AUTORIDAD NACIONAL DE LICENCIAS AMBIENTALES
- ANLA -
AUTO N° 05929
(26 de junio de 2020)

“Por el cual se efectúa seguimiento y control ambiental en atención a una queja y se toman otras determinaciones”

Que mediante comunicación con radicado 2020012841-1-000 de 29 de enero de 2020, la Concesionaria Ruta del Cacao S.A.S., allega en el Anexo 3., documento denominado “Rediseño Zodme Z12T5 y colector de Agua”, información correspondiente al nuevo esquema planteado para la Zodme Z12T5, así como del nuevo sistema de captación y conducción de aguas lluvia.

Figura 2.. Perfiles del terreno natural interpretados (para mejor calidad de imagen ver anexos).

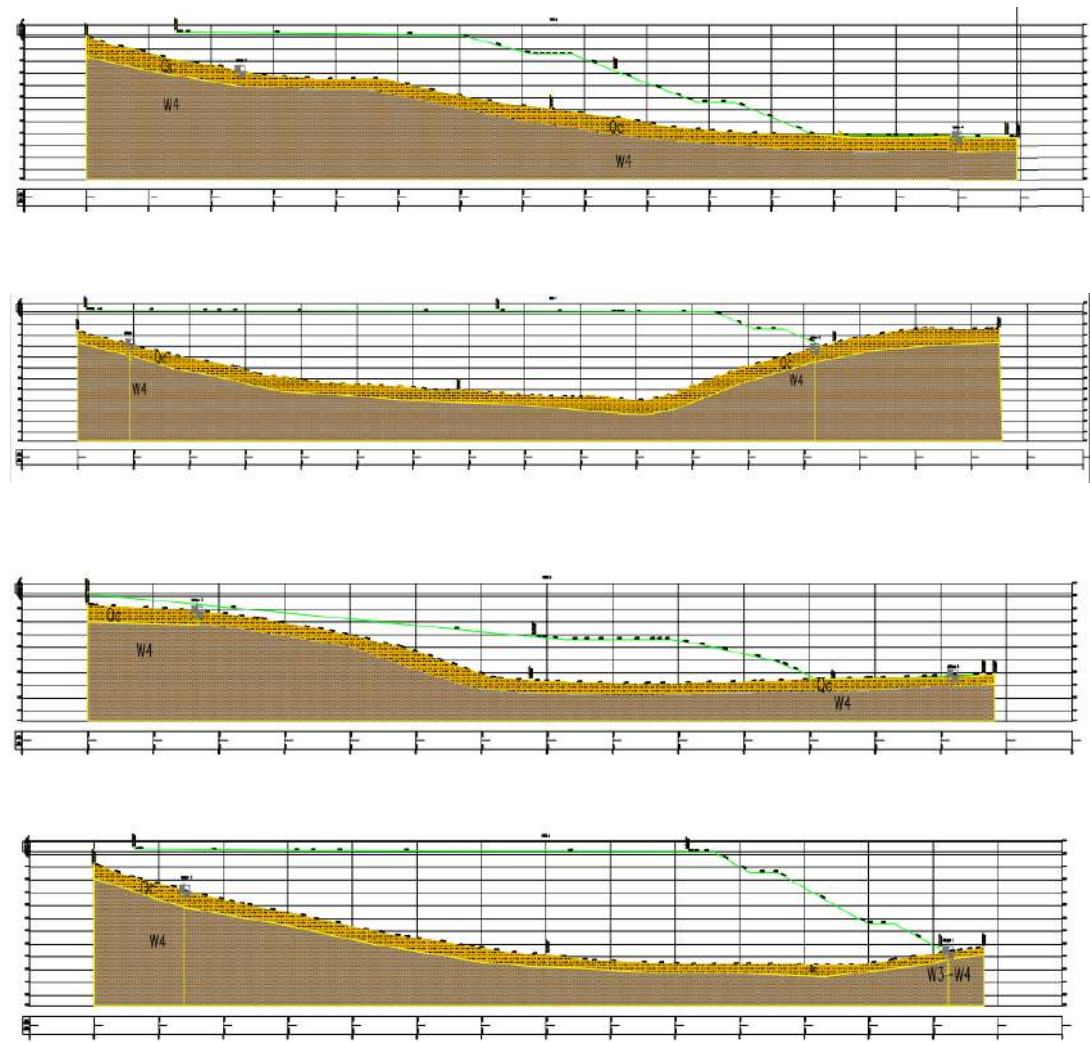
La exploración geotécnica sobre la que se formuló el diseño inicialmente limita la posibilidad de plantear con certeza un perfil de diseño geotécnico que permita realizar modelaciones de manera completa, es decir que representen de manera fiable el suelo de fundación, a continuación, las razones por las cuales se hace necesaria la presente revisión y ajuste a la configuración del zodme sobre exploraciones complementarias.

Figura 1. Análisis de estabilidad para sección de diseño condición estática (F.S 1.807)

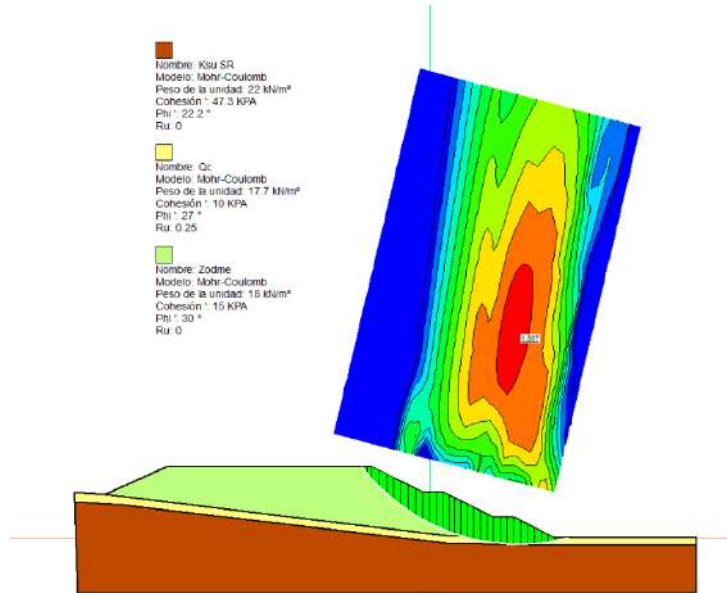
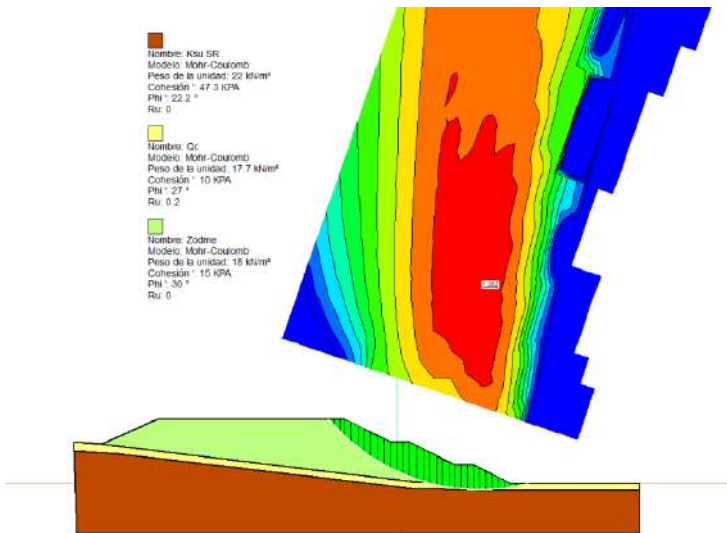
En la anterior información, la Concesionaria presenta la opción respecto a la configuración de la geometría de la Zodme, siendo esta planteada con el desarrollo de 3 terrazas con una altura máxima de 28 metros, con taludes propuestos 1V:2H, dichas características al ser incluidas en el modelo de estabilidad, para el nuevo Zodme, arrojan valores de factor de seguridad cumpliendo con los establecidos por la NSR 10 (estático 1.5 y pseudoestático 1.05), toda vez que los valores de estabilidad para el nuevo diseño geométrico del Zodme, corresponden a 1.81 para condición estática y 1.052 para condición pseudoestática.

Ahora, es importante mencionar, que los cálculos de los factores de seguridad se efectuaron en condición seca, toda vez que de acuerdo con la información entregada por parte de la Concesionaria, los escenarios no contemplaron diversas condiciones de saturación, por lo cual y teniendo en cuenta que para la fecha del 29 de octubre de 2019, se presentó una condición de saturación adicional a las de las condiciones ideales, esta Autoridad requiere que la Concesionaria efectúe el análisis de estabilidad bajo diferentes condiciones de saturación; adicionalmente, el análisis debe plantear varios perfiles del talud, a fin de interpretar el comportamiento de éste respecto a la estabilidad, en diferentes puntos del zodme.

- Establecer, cuál fue el factor de sismicidad utilizado para determinar el valor del factor de seguridad en condiciones pseudoestáticas.*
- Efectuar el análisis de estabilidad bajo diferentes condiciones de saturación; adicionalmente, el análisis debe plantear varios perfiles del talud, a fin de interpretar el comportamiento de éste respecto a la estabilidad, en diferentes puntos del Zodme. Lo anterior deberá ser plasmado mediante salidas gráficas indicando el perfil analizado, las diferentes condiciones de saturación, el condicionante sísmico y los parámetros geomecánicos con los cuales se analizó dicho perfil, (...)”*

- c. Plantear medidas de manejo ambiental necesarias para evitar sucesos de inestabilidad, producto de las condiciones de saturación que se puedan dar en la ZODME.

Ilustración 4. Cuenca asociada a la nueva configuración de la Zodme 12.

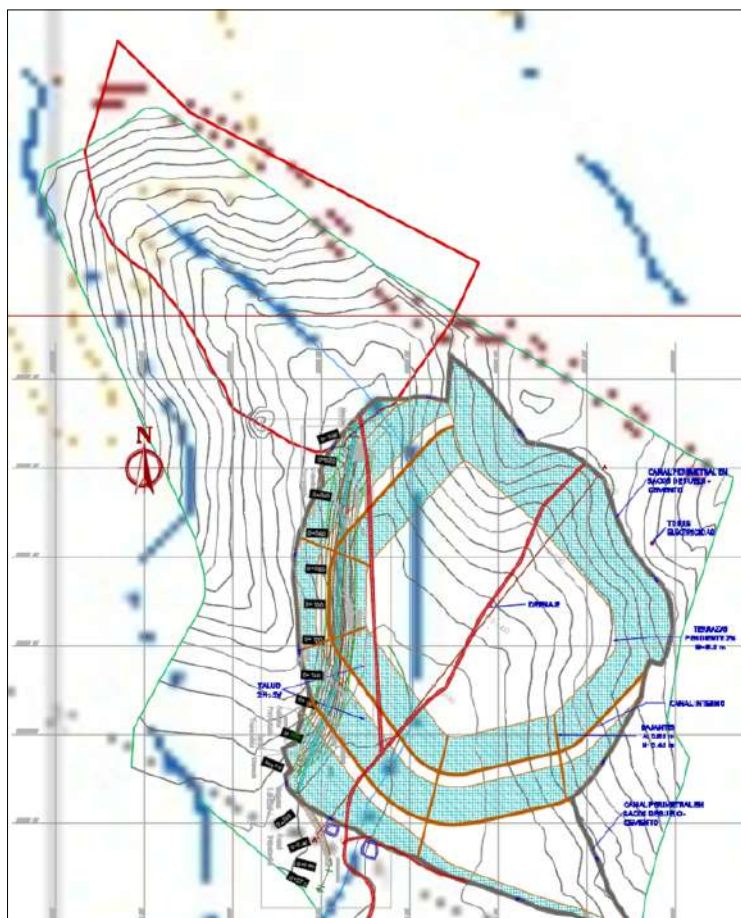
- Sumado a lo anterior, de acuerdo con la *“Ilustración 5. Cuenca asociada a la nueva configuración de la Zodme 12”* y con los planos entregados, es preciso que la Concesionaria indique cuales son las medidas implementadas o a implementar para esta cuenca, toda vez que el Zodme se encuentra ubicado sobre esta y es vital que se determinen medidas a fin de mitigar el posible impacto sobre el drenaje.

- g. Determinar el cálculo del caudal por variables como intensidad de la lluvia, área del drenaje, pendiente y longitud de los taludes a drenarse.
- h. Presentar a través de un plano el sistema de drenaje que pretende implementar, donde sea posible identificar las estructuras de captación y conducción de aguas lluvias para el Zodme Z12T5.

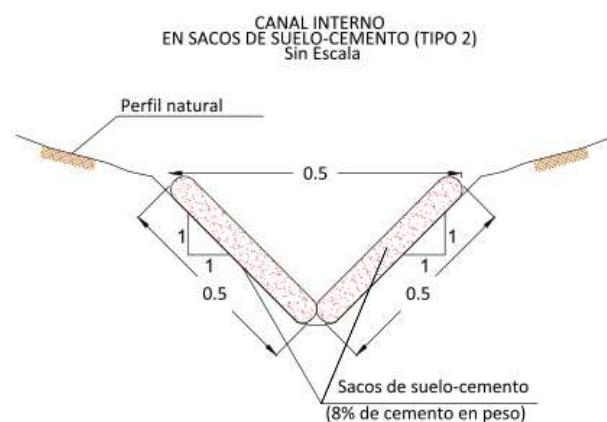
De acuerdo con los planos anexados al radicado 2020012841-1-000 de 29 de enero de 2020, no es claro el diseño de las obras, respecto a la ubicación e implementación, por lo cual es necesario que se especifique y aclaren si se realizará el dique, la ubicación y la funcionalidad o conectividad con las obras de drenaje.

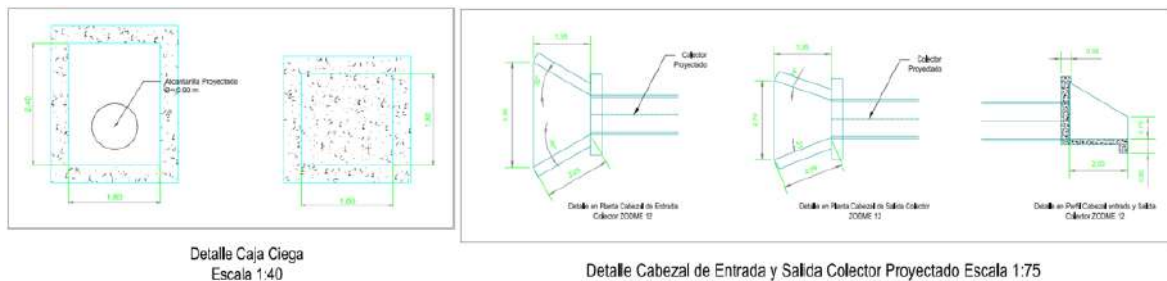
Ahora, el cálculo del caudal deberá estar determinado por variables como intensidad de la lluvia, área del drenaje, pendiente y longitud de los taludes a drenarse; lo anterior a fin de efectuar un estudio completo de la información hidrológica existente y así determinar lo más exactamente posible la lluvia máxima esperada.

Es importante mencionar que en la información entregada no especifican cual fue el método hidrológico efectuado para determinar el área de la cuenca, por lo cual la Concesionaria deberá especificar el método y las variables consideradas para efectuar el análisis hidrológico.

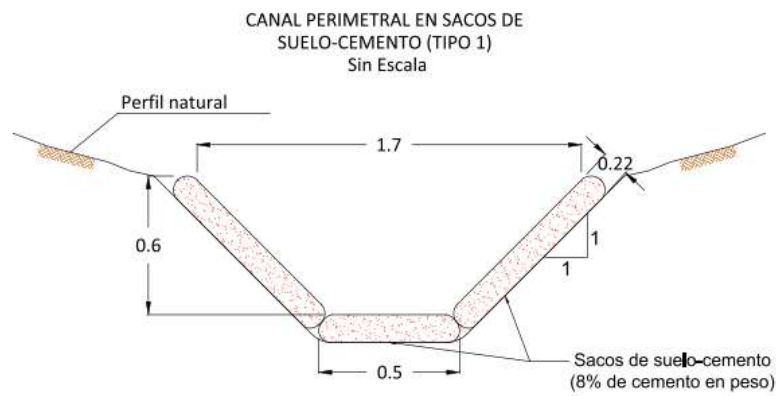
Ahora, es importante indicar que los valores geométricos del canal incluidos para la evaluación hidráulica no corresponden a los mismos diseños entregados por la Concesionaria, por lo cual se recomienda realizar las aclaraciones respecto de las cuáles serán las variables geométricas a utilizar y correr nuevamente el modelo de evaluación hidráulica.

Adicionalmente, de acuerdo con el diseño de las obras de captación y conducción de aguas lluvia, esta Autoridad requiere que se entregue el diseño final del sistema de drenaje ajustado, toda vez que, revisada la información se evidenciaron inconsistencias entre las dimensiones de los planos y las variables geometría incluidas en el programa para el análisis del caudal.
